Oggetto: Procedura di V.I.A .D.Lgs 152/2006 e ss.mm.ii.- Realizzazione di un impianto idroelettrico mediante ricostruzione di sbarramento fluviale esistente ad uso irriguo con innalzamento abbattibile ad uso idroelettrico e centrale in coorpo traversa” Comuni da Barbaresco (CN).

**RICOSTRUZIONE DI SBARRAMENTO FLUVIALE
ESISTENTE AD USO IRRIGUO CON INNALZAMENTO
ABBATTIBILE AD USO IDROELETTRICO E
CENTRALE IN CORPO TRAVERSA**

***Controdeduzioni a seguito
d.g.r. n. 9-4054 del 17-10-2016***

Fig. 12. - Evoluzione planimetrica del F. Tanaro nell'arco temporale 1954 – 2014.

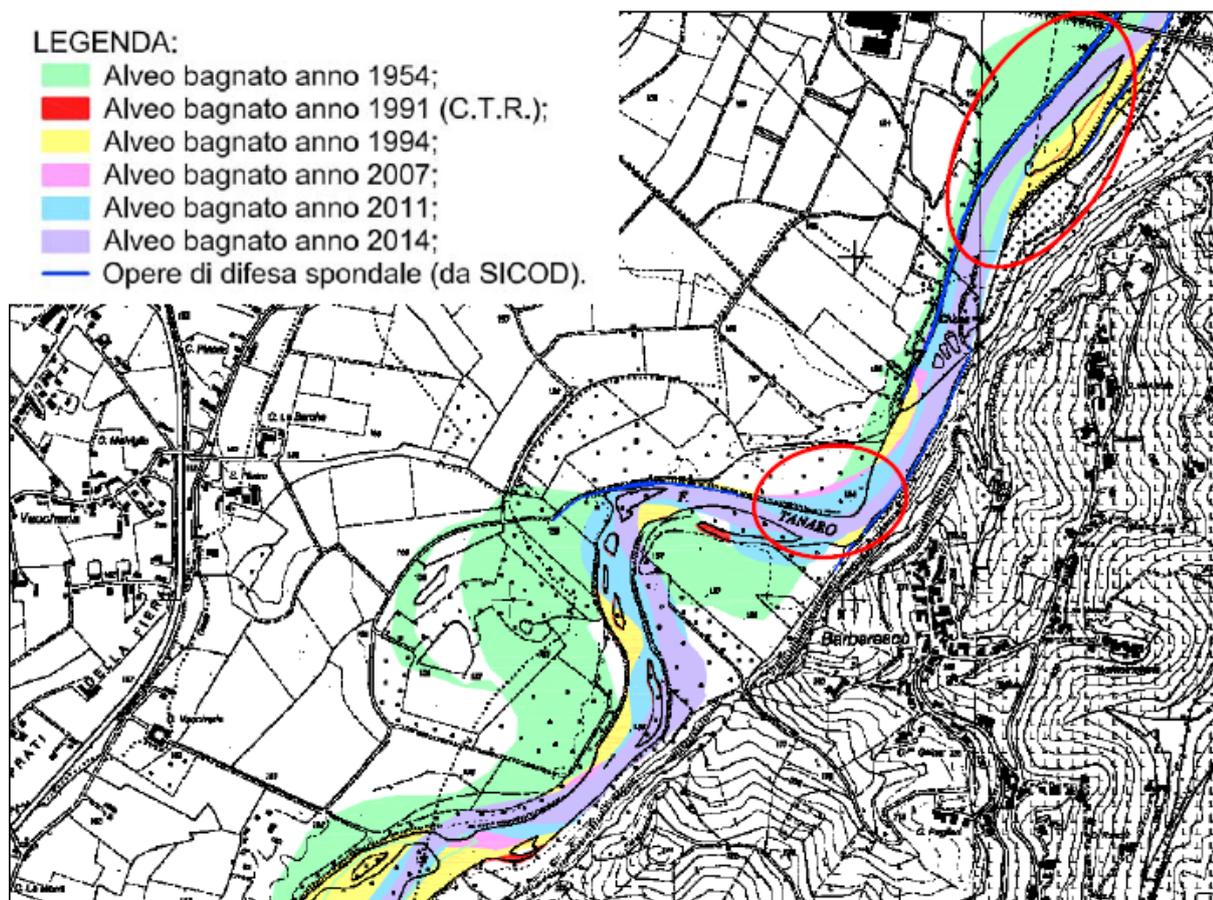
- *“la situazione dello stato di fatto da cui partire per l'analisi del progetto proposto non sia riconducibili alle condizioni di traversa pre-esistente, bensì alle attuali condizioni e quindi traversa completamente dissestata nella parte di alveo attivo”;*

- *“In tale contesto l’intervento si configura come la costruzione di una nuova traversa che, sebbene riproponga la tipologia della traversa esistente nel 1994, allo stato attuale si colloca in un quadro completamente mutato e caratterizzato dal nuovo assetto dinamico dell’alveo in un ambito di significativa naturalità”*

Osservando tale planimetria si evidenzia che, nel tratto interessato dall'impianto in progetto, il tracciato del corso d'acqua si è mantenuto sostanzialmente inalterato dal 1991 ad oggi. Le uniche variazioni apprezzabili nell'arco temporale 1991-2014 (evidenziate dai cerchi rossi nella Fig. 12) sono la tendenza del fiume a ridurre l'angolo di curvatura in uscita dalla doppia ansa di Barbareasco ed un restringimento dell'alveo bagnato del corso d'acqua con annessa tendenza allo spostamento dello stesso verso la sponda sinistra nella zona immediatamente a monte del ponte della SP 3 "Castagnito-Neive".

Dal confronto tra l'alveo del 1954 e quello del 1991 emergono, invece, alcune differenze significative in particolare nella zona in corrispondenza della doppia ansa a monte dell'impianto in progetto e nella zona a monte del ponte della SP 3 "Castagnito-Neive"; l'alveo del 1954 appare più ampio rispetto a quello attuale. Si segnala inoltre, sempre con riferimento all'arco temporale 1954-1991, una tendenza alla traslazione verso valle del meandro.

Fig. 13. - Planimetria opere idrauliche di difesa con sovrapposizione impianto in progetto

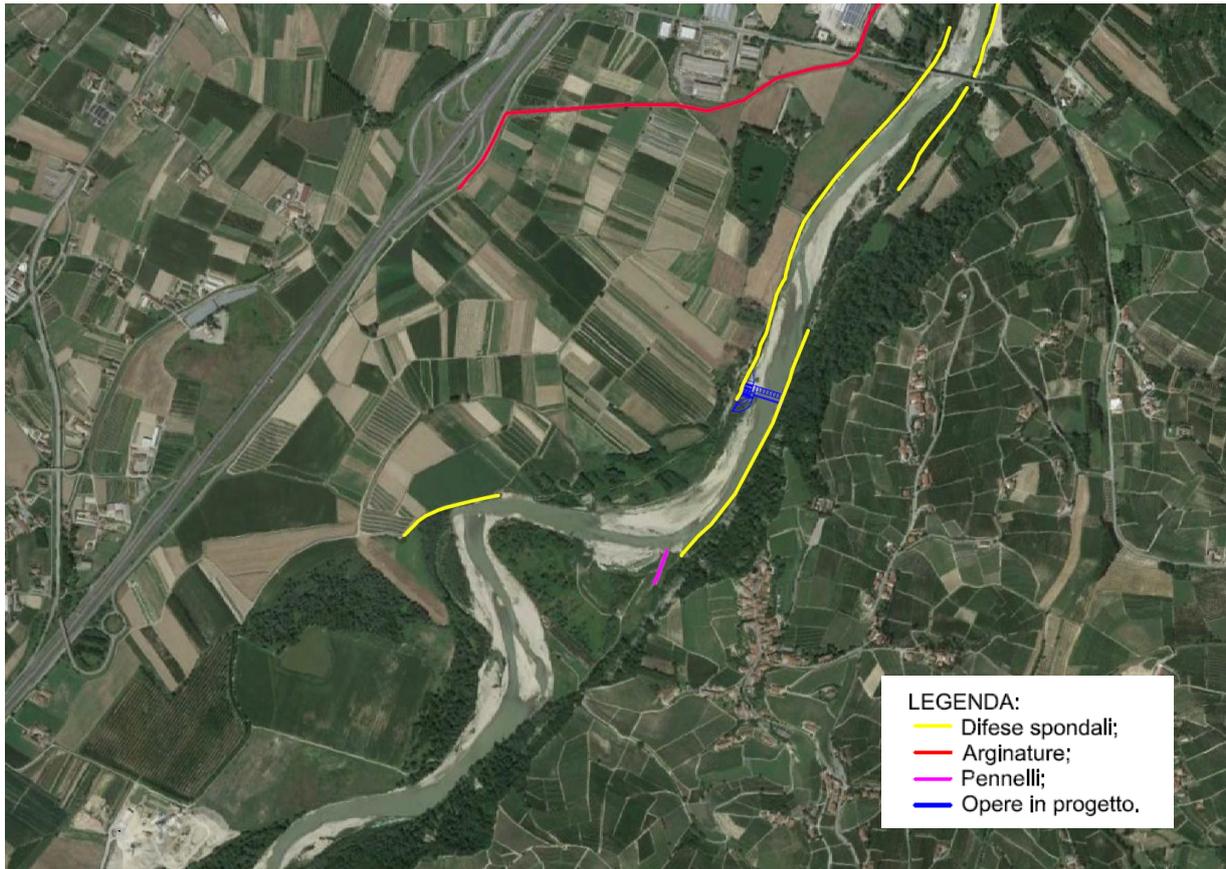
- *"la divagazione dell'alveo osservata negli eventi dal 1994 al 2010, fino al più recente 2014 si è manifestata con una grande energia del corso d'acqua che, costretto a passare attraverso il vincolo rappresentato dalla soglia della traversa, ne*

ha causato la rottura – nonostante i successivi interventi di ripristino – evidenziando la tendenza del fiume a riacquistare la sua naturalità”

Analizzando la localizzazione spaziale delle opere di difesa spondale (fonte: SICOD e rilievo topografico di dettaglio), appare plausibile che esse abbiano contribuito in modo significativo a impedire la traslazione verso valle del meandro e a vincolare il tracciato del fiume nella zona compresa tra la traversa ed il ponte della SP 3 "Castagnito-Neive". Infatti esse sono localizzate laddove il corso d'acqua evidenziava maggiori segni di "vitalità" e cioè in corrispondenza del lato esterno della doppia ansa ed in sponda sinistra nella zona a monte del ponte della S.P.3 "Castagnito – Neive". Il sistema di difese spondali e di arginature è stato progettato e realizzato quando era presente la traversa e pertanto ne teneva in considerazione gli effetti. Negli anni intercorsi dal crollo della traversa ad oggi si è verificata una tendenza erosiva con abbassamento del fondo alveo tale da interessare le fondazioni delle difese spondali ed in alcuni tratti causarne il crollo parziale (vedi scogliera in sponda sinistra sull'esterno del meandro a monte della traversa).

Il fondo alveo in corrispondenza della traversa crollata è ancora stabilizzato dalla presenza dei resti dei pali di fondazione di grande diametro.

Fig. 16. - Evoluzione planimetrica del F. Tanaro nell'arco temporale 1954-2014 con sovrapposizione impianto in progetto

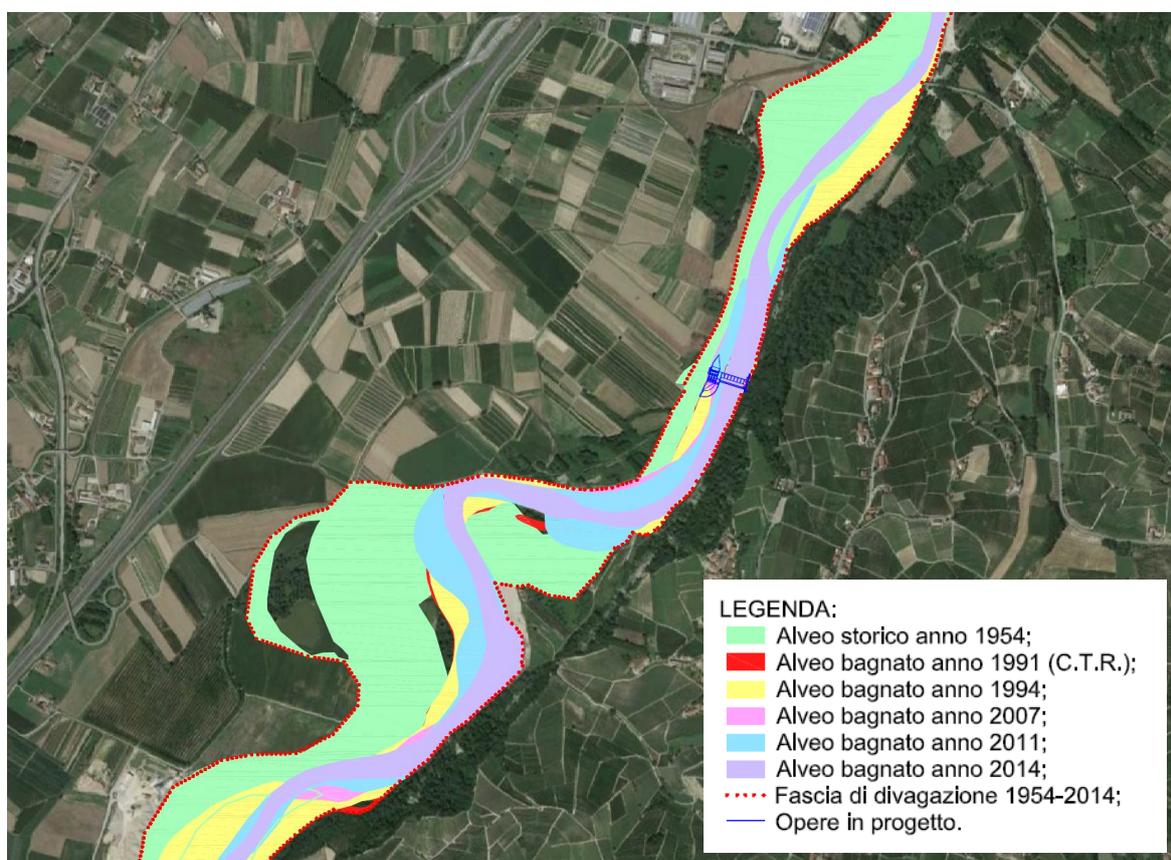
- *“coerentemente con le norme PAI, che in tale zona individuano un’ampia fascia A di libera divagazione dell’alveo in sinistra idraulica, non sia opportuno contrastare l’evoluzione naturale del corso d’acqua;”*

- *“La libera divagazione in sinistra si prefigura, con la possibile riattivazione di nuove forme fluviali, funzionale ad un allontanamento del filone di corrente principale dalla sponda destra, sulla quale si imposta la Rocca di Barbaresco, e quindi una conseguente diminuzione dei fenomeni erosivi in tale tratto.”*

Come evidenziato anche nei punti precedenti, la cartografia storica conferma come il tratto in cui è previsto il ripristino della traversa sia stabile. Inoltre i fenomeni di divagazione naturali, che comporterebbero l'allontanamento della corrente dalle Rocche di Barbaresco sono riferibili a tempistiche che vanno ben oltre l'orizzonte temporale di vita dei manufatti a progetto e degli obiettivi di difese delle Rocche promossi dalle amministrazioni. Lo stesso effetto di stabilizzazione si ottiene con la realizzazione della traversa fissa riportando la condizione idrodinamica alla situazione storica, il tutto con tempistiche compatibili con la programmazione amministrativa.
